**ENQUETE PUBLIQUE PREALABLE A LA DECLARATION  
D'UTILITE PUBLIQUE.  
PROJET DE BUS A HAUT NIVEAU DE SERVICE  
(TRANSPORT EST OUEST TEO) 3EME TRONÇON**

**ENQUETE PUBLIQUE DU 26 JUIN AU 28 JUILLET 2023**

Dossier E 23000074/35

**RAPPORT**

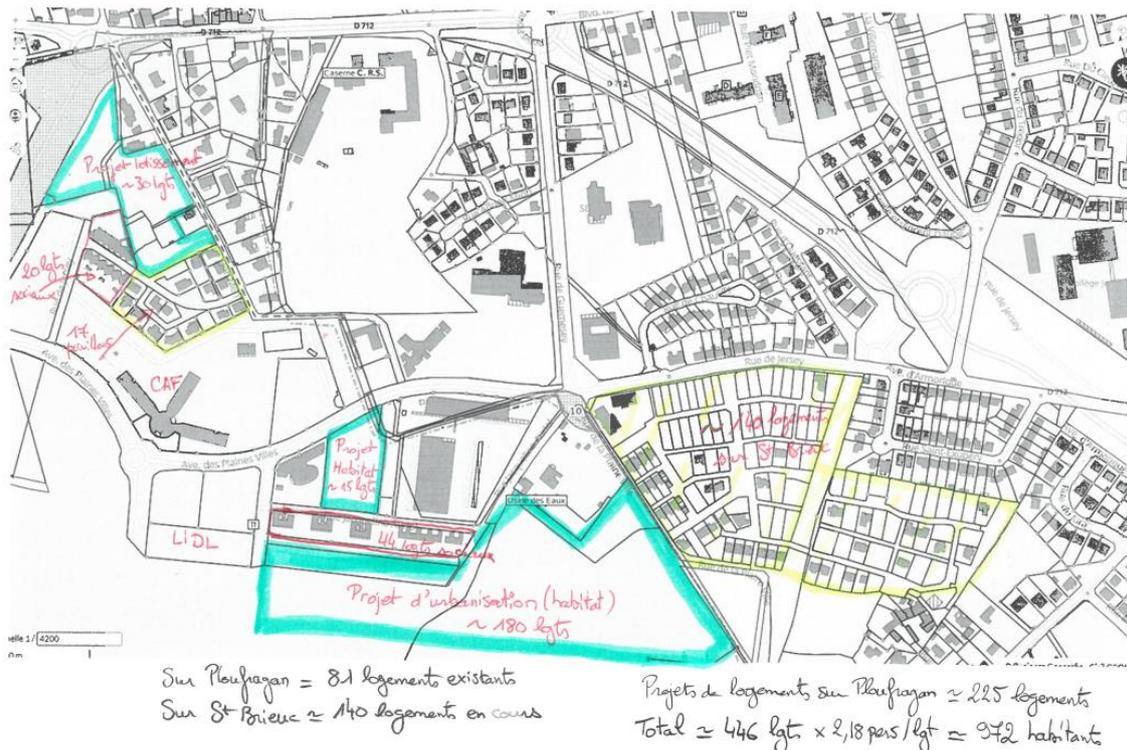
Pour répondre aux interrogations sur le stationnement, pouvez-vous préciser le nombre de places qui seront disponibles pour les commerces ainsi que les accès clientèle et livraison ; le cas échéant les espaces terrasses envisageables pour la boulangerie et le bar.

Figure 14 : Programme des trois ans de travaux pour finir la ligne TEO – Secteur Est  
(Source : EGIS, mai 2022)

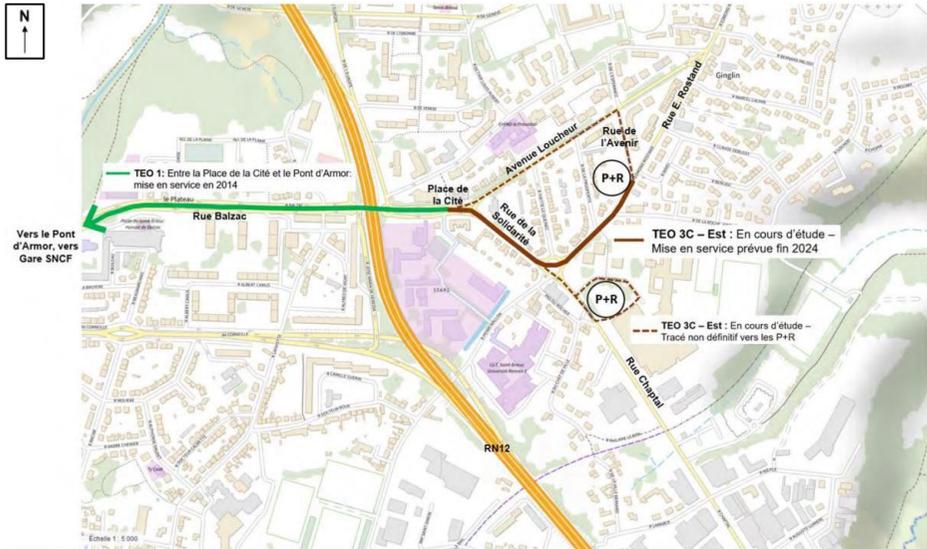
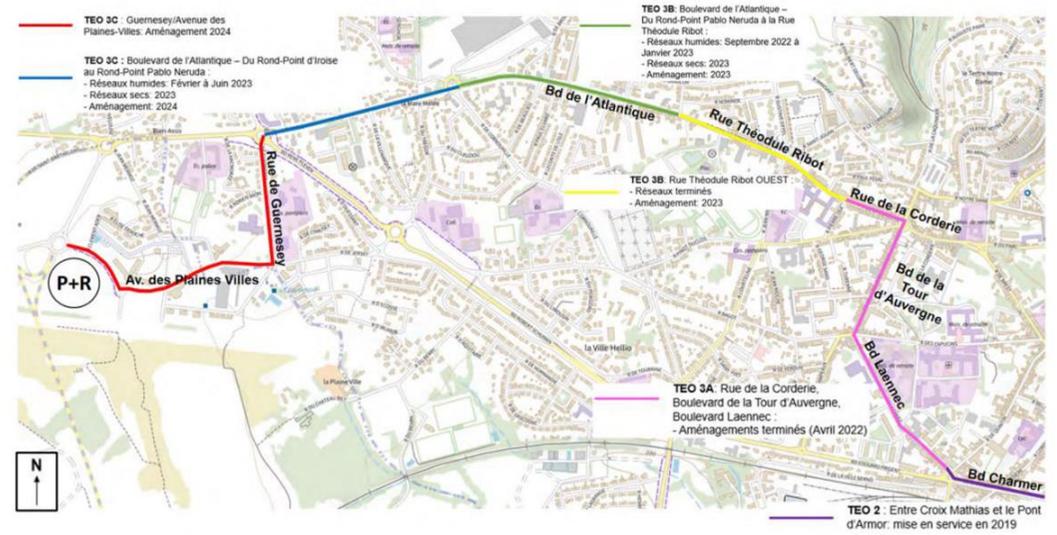
Confirmez-vous les programmes d'aménagement et de travaux élaborés en 2022 ?

*Les informations concernant les travaux préparatoires sur les réseaux sont toujours d'actualité.*

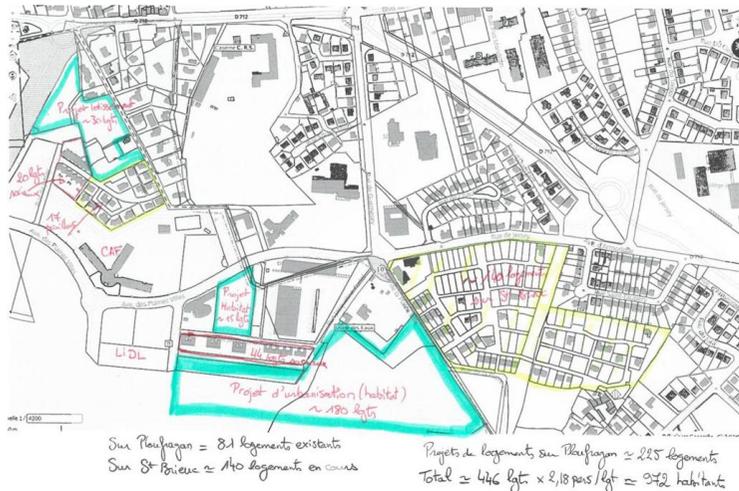
Le P+R est prévu sur un terrain agricole. Pouvez-vous préciser son statut (propriété ? exploitation ?) ainsi que sa surface.

*Les parcelles A2263 (1470m<sup>2</sup>) A2264 (8461m<sup>2</sup>) A2269 (1234m<sup>2</sup>) A2267 (6m<sup>2</sup>) A2266 (8m<sup>2</sup>) sont la propriété de SBAA soit 11 179m<sup>2</sup>.*
